חוות דעת הנדסית - שטחים משותפים

כתובת: [REDACTED] ת"א דו"ח שטחים משותפים: קומת כניסה - קומה 4 + גג

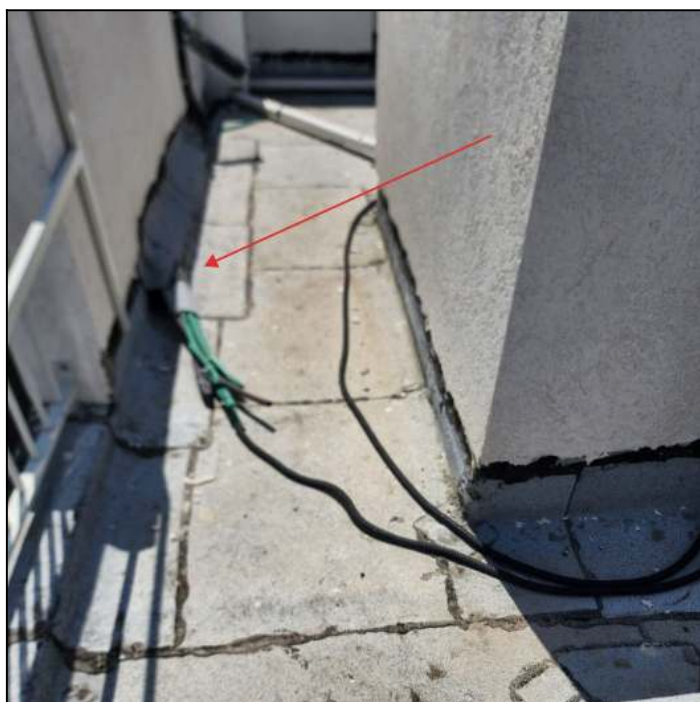
1.3 ממצא	הצנרת חודרת במרחק קטן מ - 40 ס"מ מפני קירות המעקה/גג, וזאת בניגוד להוראות תקן 1752.1
מיקום	גג המבנה
המלצה	א. להעתיק את יציאת הצינורות החודרים אל מרחק של לפחות 40 ס"מ בין דופן החיצונית של הצינור מפני המעקה. ב. יש להרכיב. ג. יש לבצע מעבר צנרת ולהחדיר את הצנרת דרך מבנה מכסה תקני כדוגמת הפרט המוצג להלן על פי הנדרש בתקן, כפתרון פרגמטי יש להרכיב גגון מעל מעבר צנרת.
מחיר	26,250 ש"ח (מחיר ליחידה: 8,750 ש"ח, כמות: 3 קומפ')

הצנרת חודרת במרחק קטן מ - 40 ס"מ מפני קירות

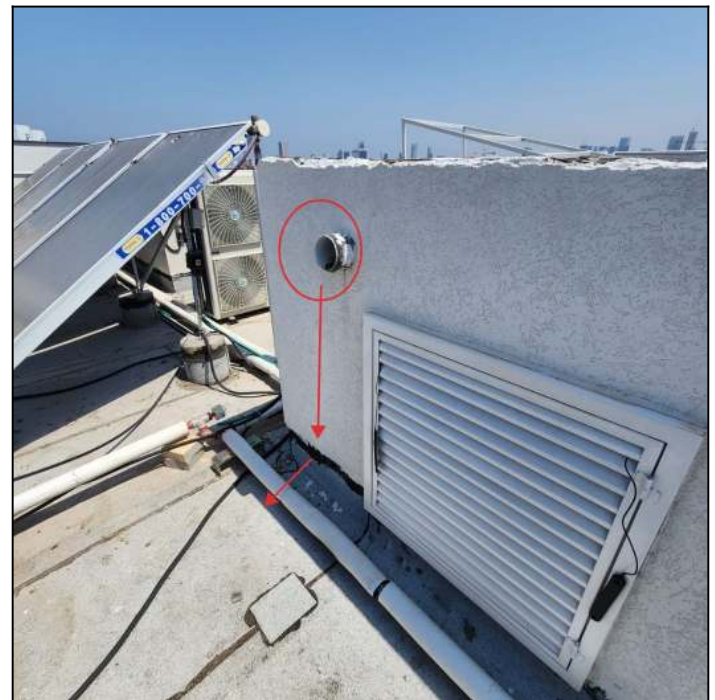
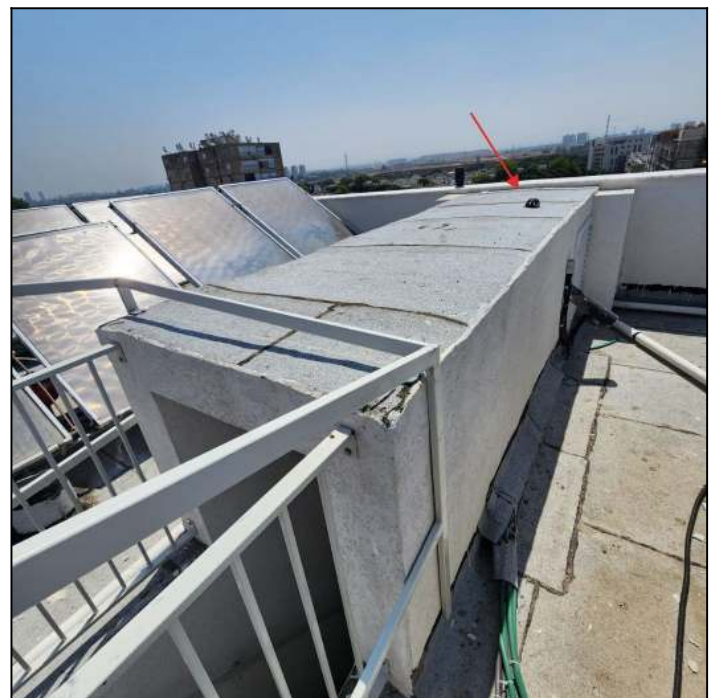
1.6 ממצא	צינור ניקוז גבוה מעל פני הגג (שפיכה חופשית)
מיקום	גג המבנה
המלצה	הארכת צינור מרזב עם זוויות 45% עד לפני הגג התחתון עפ"י התקן
מחיר	3,750 ש"ח (מחיר ליחידה: 1,250 ש"ח, כמות: 3 קומפ')

ניקיון והארכת צינור מרזב

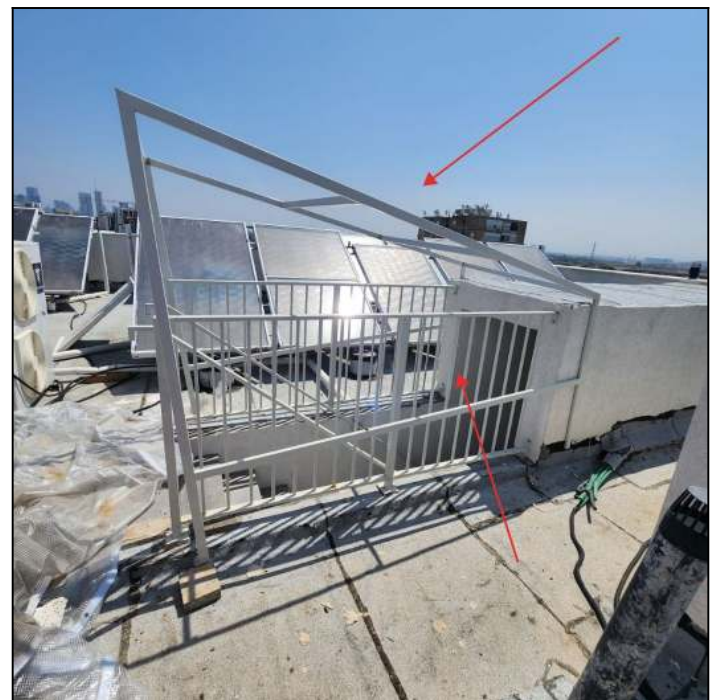
1.7 ממצא	קירוי מדרגות עליה לגג
מיקום	גג המבנה
הערה	תמחור מתייחס קירוי בלבד, ללא עלויות היתר
המלצה	אספקה והתקנת קירוי מדרגות עליה לגג, עדכון היתר עפ"י הצורך
מחיר	6,500 ש"ח (מחיר ליחידה: 6,500 ש"ח, כמות: 1 קומפ')

קירוי מדרגות עליה לגג

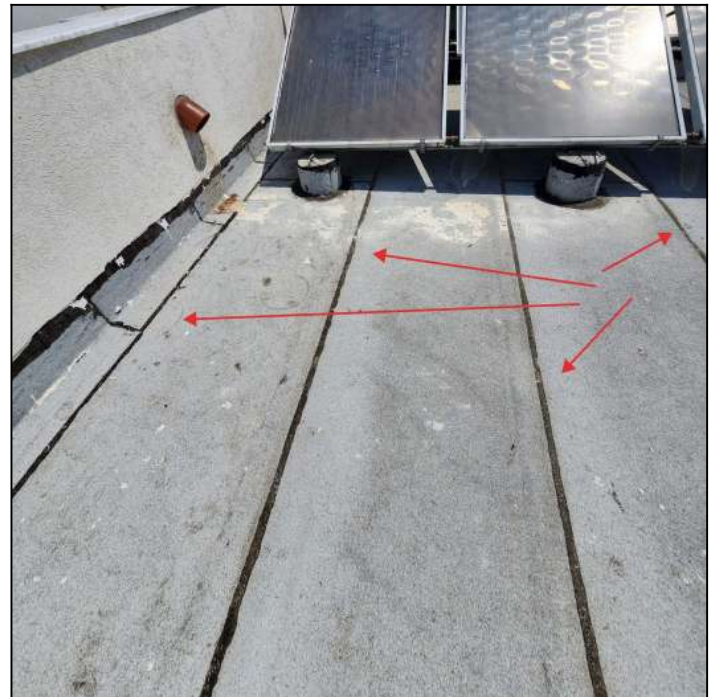
2.1 ממצא	לא בוצע הלבנה ליריעות הגג
מיקום	גג המבנה
המלצה	יש לבצע הלבנה ליריעות
תקן	[תקן 1752]
מחיר	6,650 ש"ח (מחיר ליחידה: 6,650 ש"ח, כמות: 1 קומפ')

לא בוצע הלבנה ליריעות הגג

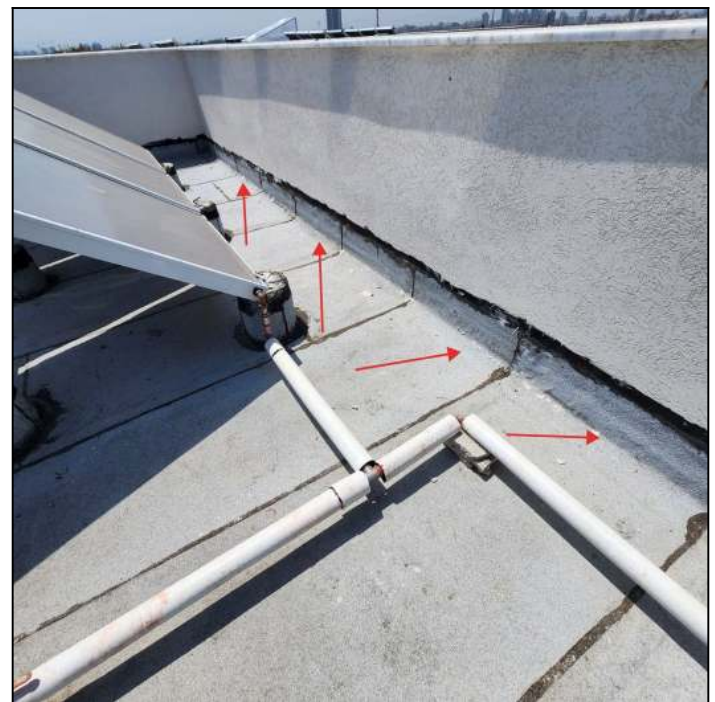
2.2 ממצא	לא הותקנו רצועות חיזוק בתפר של מפגש רצפה עם קיר/מעקה
מיקום	גג המבנה
המלצה	יש לבצע יריעות חיזוק בתפר על פי התקן
תקן	[תקן 1752 חלק 2]
מחיר	15,450 ש"ח (מחיר ליחידה: 15,450 ש"ח, כמות: 1 קומפ')

יש לבצע יריעות חיזוק

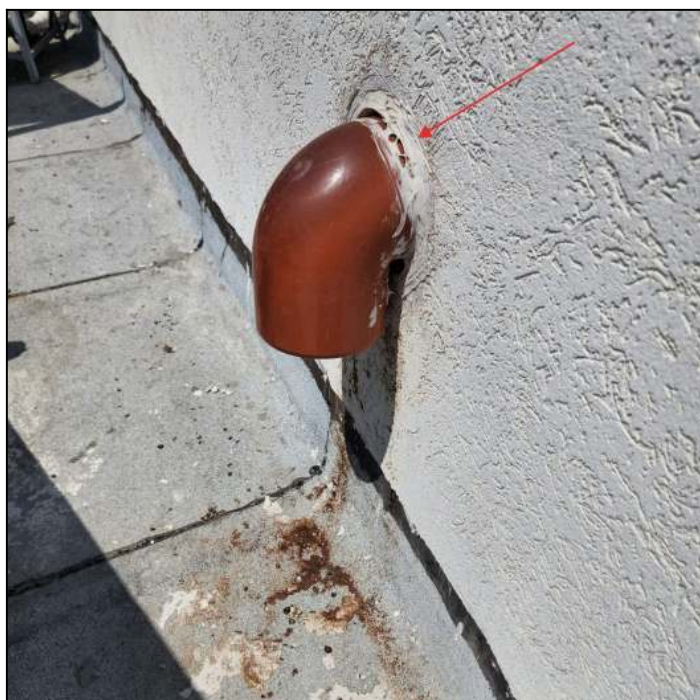
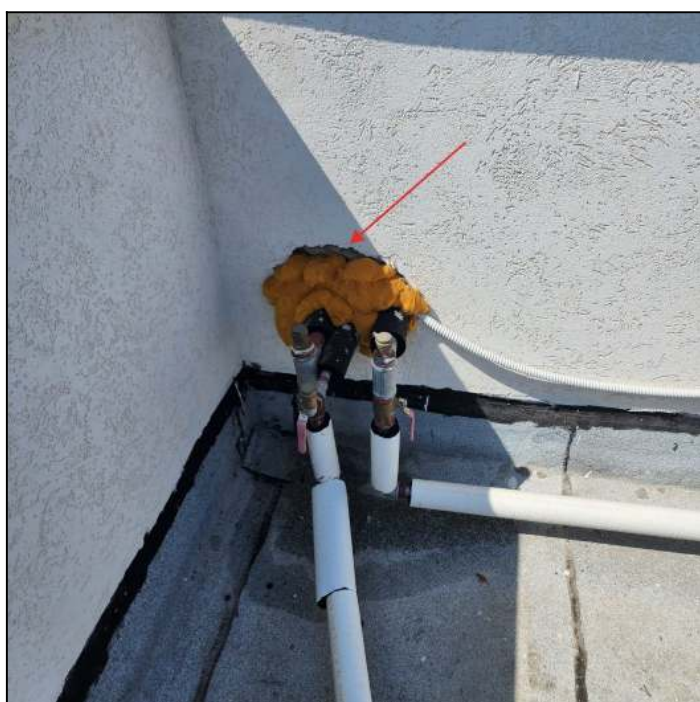
2.4 ממצא	צנרת שעולה במעקה של הגג נמצאה חדירה לחדירה של מים מסביב בשל חוסר איטום תיקני
מיקום	גג המבנה
המלצה	יש לבצע חירוף קל מסביב לצנרת ולבצע מריחה של חומר מסוג סיקה/היפרדסימו בצורה תיקנית, התקנת גגון מעל צנרת שתמנע חדירות של מים למבנה
תקן	יש לבצע על פי נספחים מתוך התקן
מחיר	12,250 ש"ח (מחיר ליחידה: 2,450 ש"ח, כמות: 5 קומפ')

צנרת במעקה גג

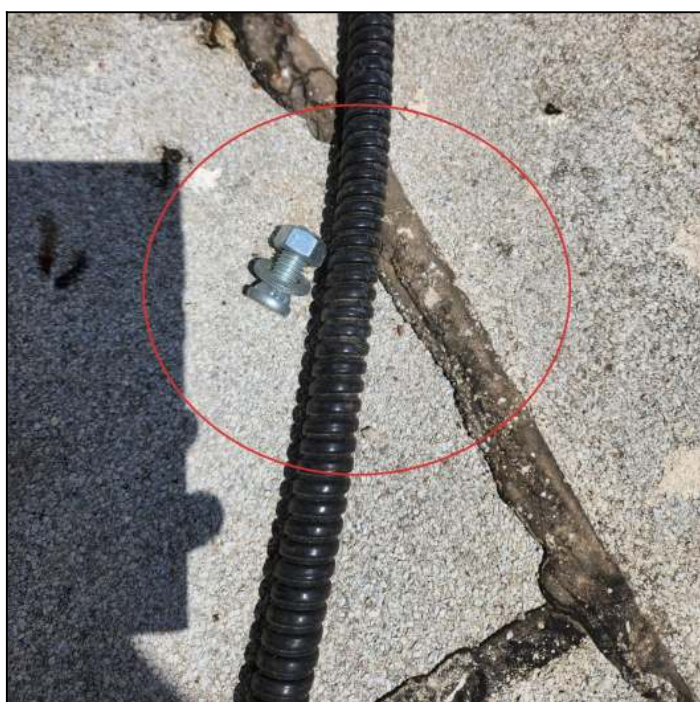
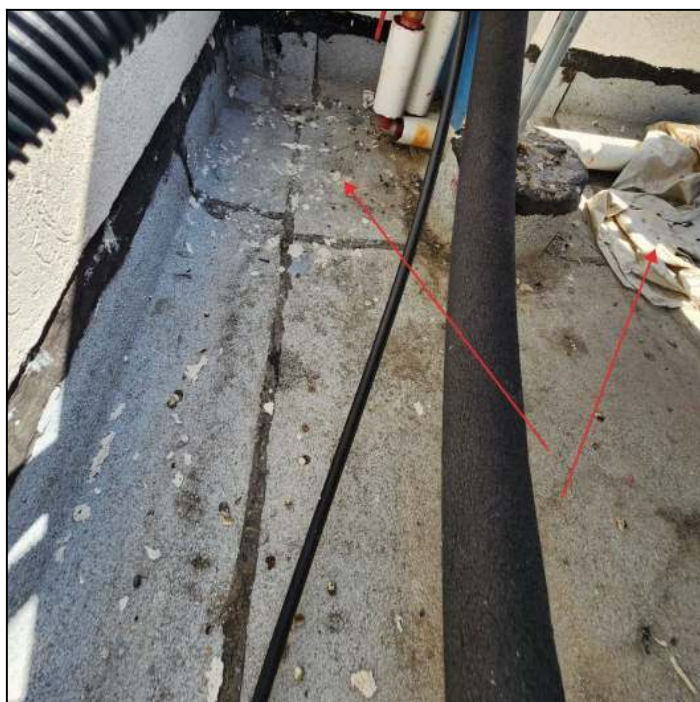
2.5 ממצא	נמצאו שארי פסולת וציוד בניין במבנה הגג שפוגעים באיטום המבנה
מיקום	גג המבנה
המלצה	יש לפנות את כל שאריות הציוד וחומרי הבניין מגג המבנה על מנת למנוע פגיעה במערכת האיטום, לאתר ולאטום יריעות בנפגעו בכל הגג.
תקן	[תקן 1752 חלק 2 פרק ו]
מחיר	18,680 ש"ח (מחיר ליחידה: 18,680 ש"ח, כמות: 1 קומפ')

פסולת בניין על הגג

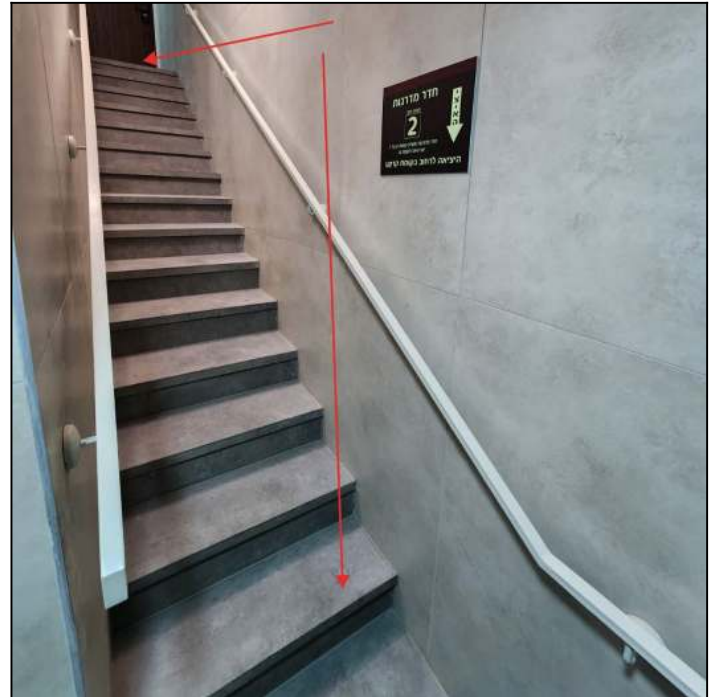
5.1 ממצא	לא הותקנו פסי אזהרה בתחילתם ובסופם של כל מהלך מדרגות בחדרי המדרגות בבניין, וזאת בניגוד לתקנות התכנון והבניה ו - ת"י 1918 חלק 3.1
מיקום	חדר מדרגות
המלצה	להתקין פסי אזהרה בצבע עם "קונטרסט" מנוגד לצבע של המדרגות בהתאם למפורט בת"י 1918 חלק 3.1 המצוטט להלן
מחיר	7,400 ש"ח (מחיר ליחידה: 1,480 ש"ח, כמות: 5 יח')

פסי אזהרה מדרגות

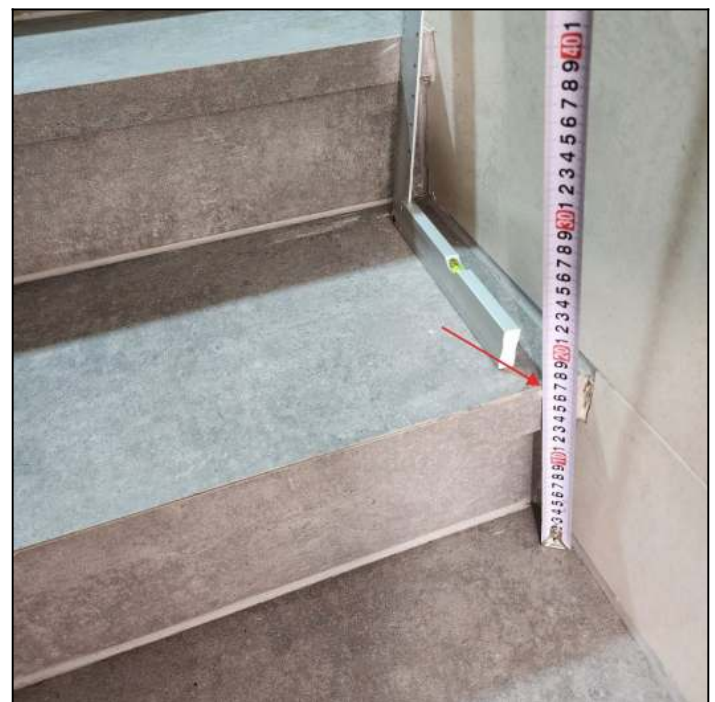
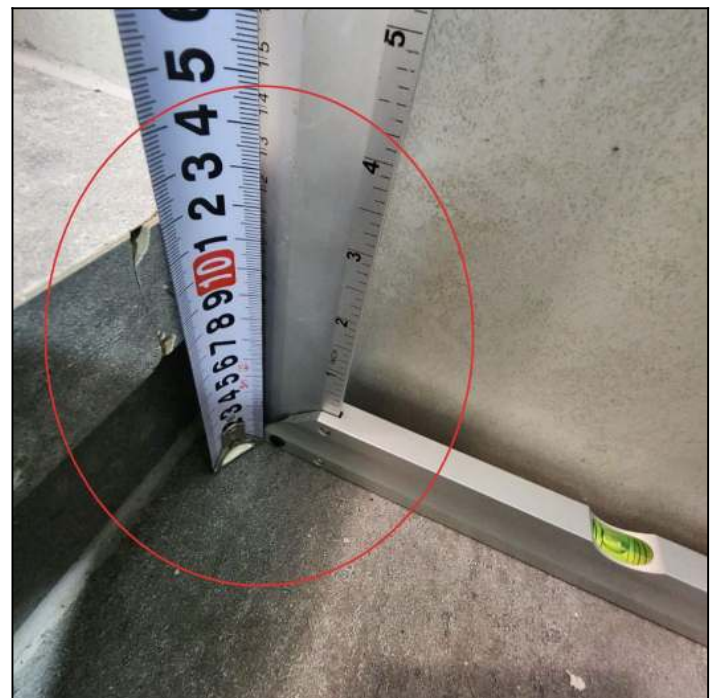
5.2 ממצא	גובה הרום בין מדרגות סמוכות מעבר אחד שנמדד משתנה: 17.0 ס"מ – 16.0 ס"מ, הפרש 10 מ"מ, במקום 5 מ"מ
מיקום	חדר מדרגות
המלצה	יש לפרק מספר מדרגות, לבצע תכנון וביצוע מחדש על פי הנדרש בתקנות, לרבות עבודות הכרוכות, חיפוי קירות, ריצוף פודסט וכו'
מחיר	56,250 ש"ח (מחיר ליחידה: 2,250 ש"ח, כמות: 25 יח')

גובה מדרגה שונה

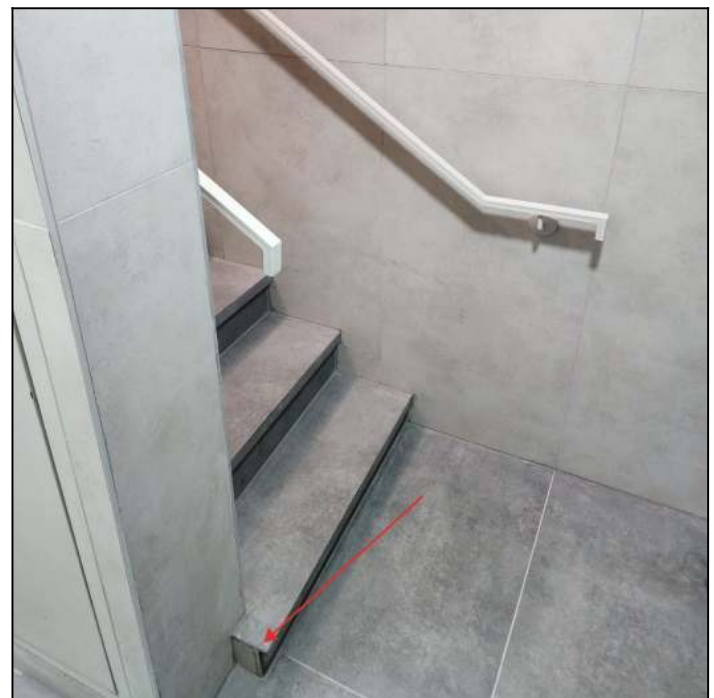
5.3 ממצא	מדרגה שבורה
מיקום	חדר מדרגות
המלצה	פירוק מדרגה שבורה, אספקה והתקנת מדרגה מאותה סידרה ומאותו ספק, התקנה עפ"י התקן לרבות עבודות נלוות כמו חופוי קירות, ריצוף פודסט וכו'
מחיר	27,000 ש"ח (מחיר ליחידה: 2,250 ש"ח, כמות: 12 יח')

מדרגה שבורה

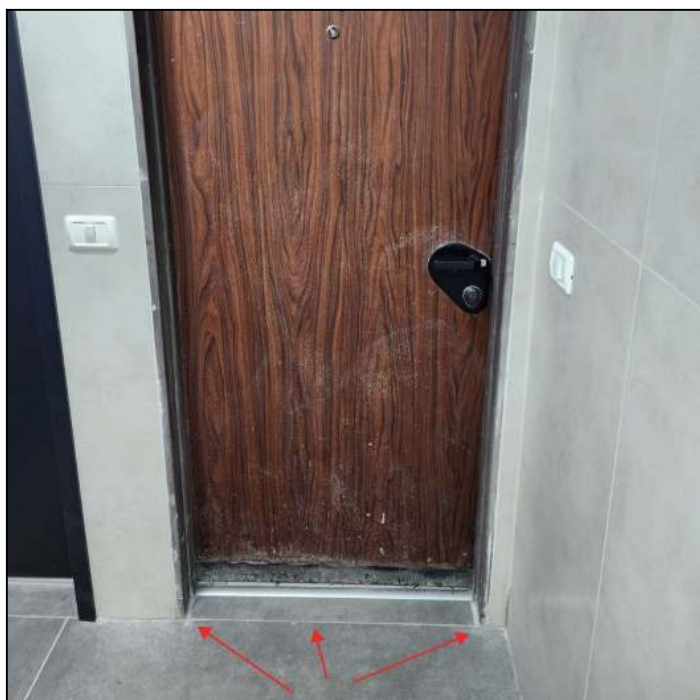
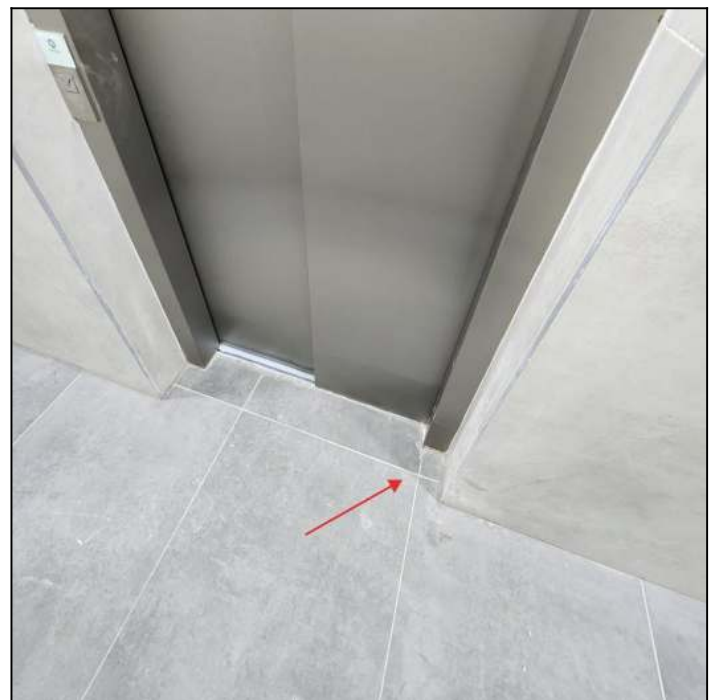
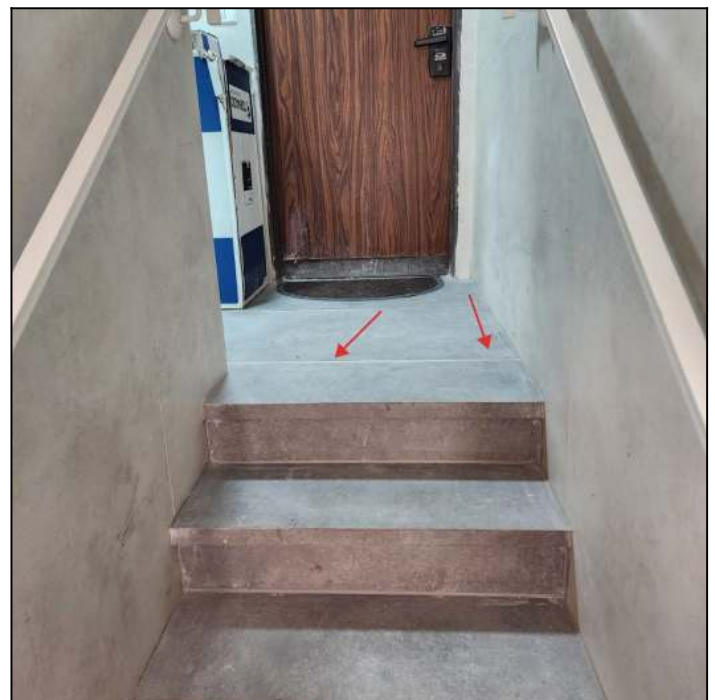
6.1 ממצא	פגיעות ופגמים באריחים.
מיקום	כלל הבניין
המלצה	נדרש לפרק ולהחליף האריחים הפגומים באריחים מאותו ספק, סדרה וקוד גוון תואם
תקן	[תקן 1555 חלק 3 סעיף 5.1.2]
מחיר	7,125 ש"ח (מחיר ליחידה: 475 ש"ח, כמות: 15 קומפ')

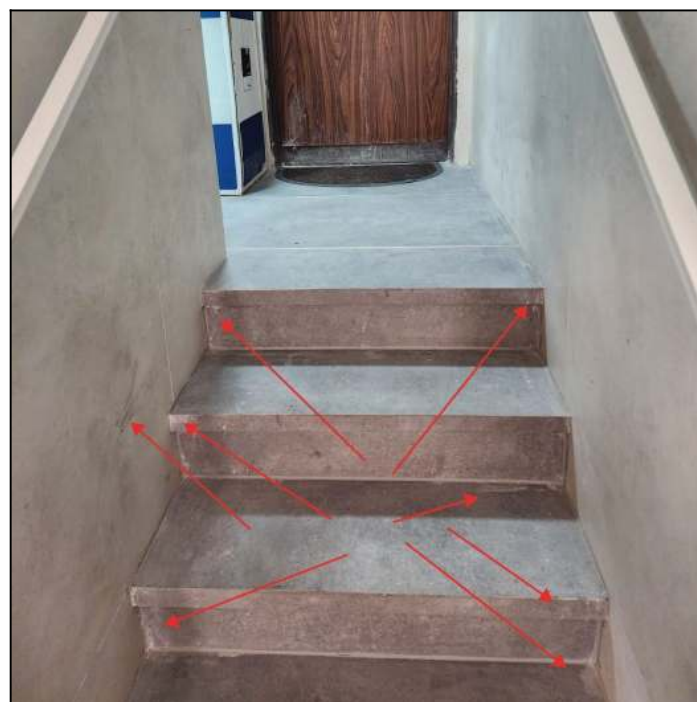
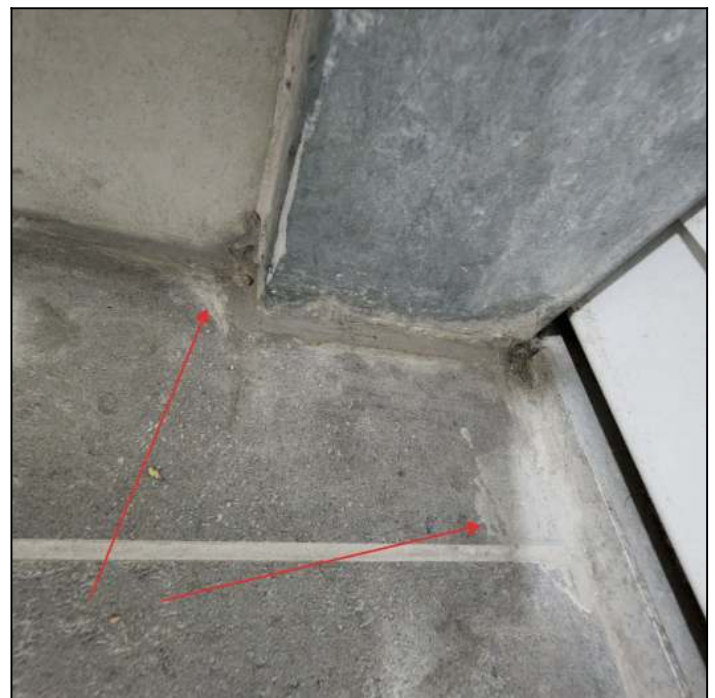
6.3 ממצא	ריצוף ההבניין נמצא עם שיירי צבע וחומרי בניין
מיקום	כלל הבניין
המלצה	נדרש להסיר הכתמים עד לקבלת מראה אחיד ובמידה ולא ניתן להסיר יש לפרק ולהחליף האריחים הפגומים.
תקן	[תקן 1555 חלק 3 סעיף 3.1 וסעיף 5.1.5.5]
מחיר	12,500 ש"ח (מחיר ליחידה: 2,500 ש"ח, כמות: 5 קומפ')

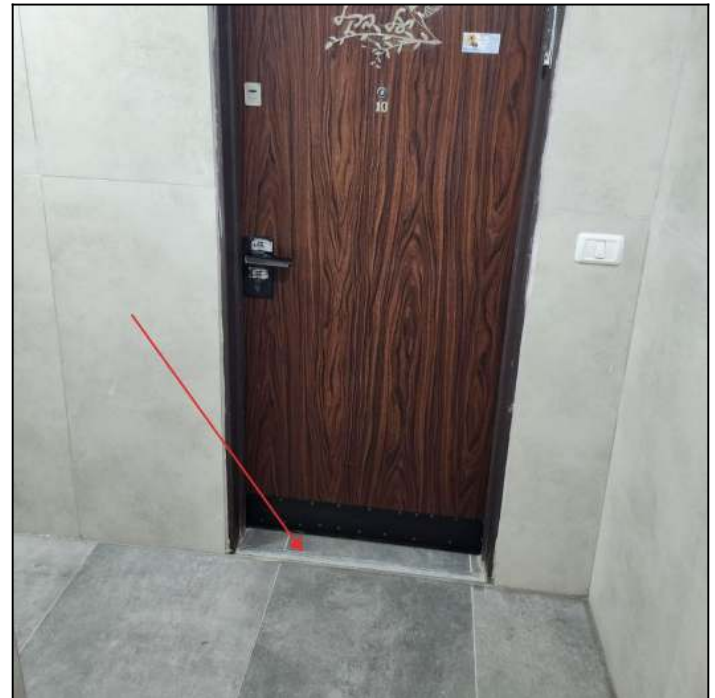
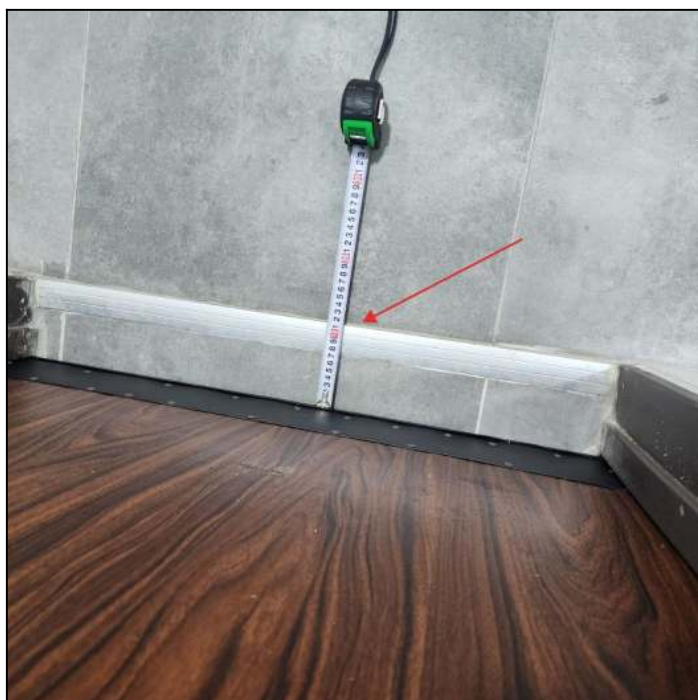
6.4 ממצא	סף ריצוף הפרדה הותקן שלא בסמוך לאינסרט הדלת כניסה
מיקום	דלת כניסה לדירה 10
המלצה	פירוק סף, אספקה והתקנת סף חדש בסמוך לאינסרט דלת הכניסה למניעה של כניסה מים
מחיר	780 ש"ח (מחיר ליחידה: 780 ש"ח, כמות: 1 קומפ')

סף דלת כניסה דירה 10
